改善箇所説明図

基準不適合発生箇所

トランスミッション制御ユニット

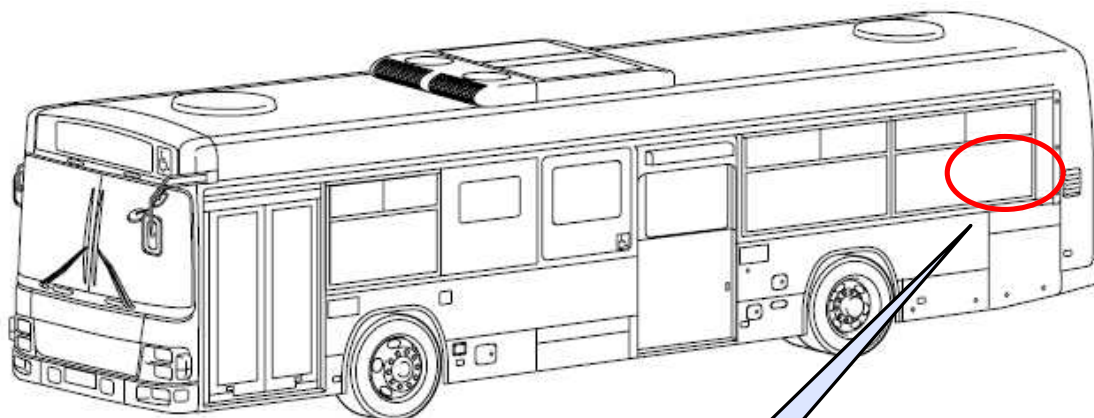
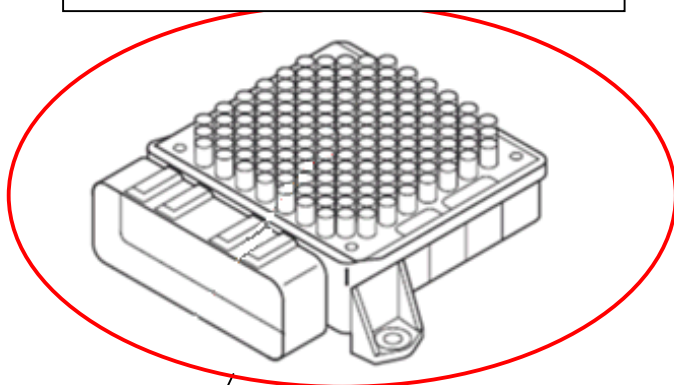
自動変速機を搭載した路線バスにおいて、自動変速機を制御するユニットの温度に対する耐久性が不足しているため、ユニット内部の素子を固定しているハンダに亀裂が生じるものがある。そのため、そのままの状態で使用を続けると亀裂が進行し、絶縁状態となり、変速不良をおこし、最悪の場合、低速時においてタイヤがロックしたり、エンジンが再始動不能となるおそれがある。

全車両、トランスミッション制御ユニットを対策品に交換する。

識別：運転者席左側ドア開口部のシリアルナンバープレート付近に、黄色シールを貼付する。
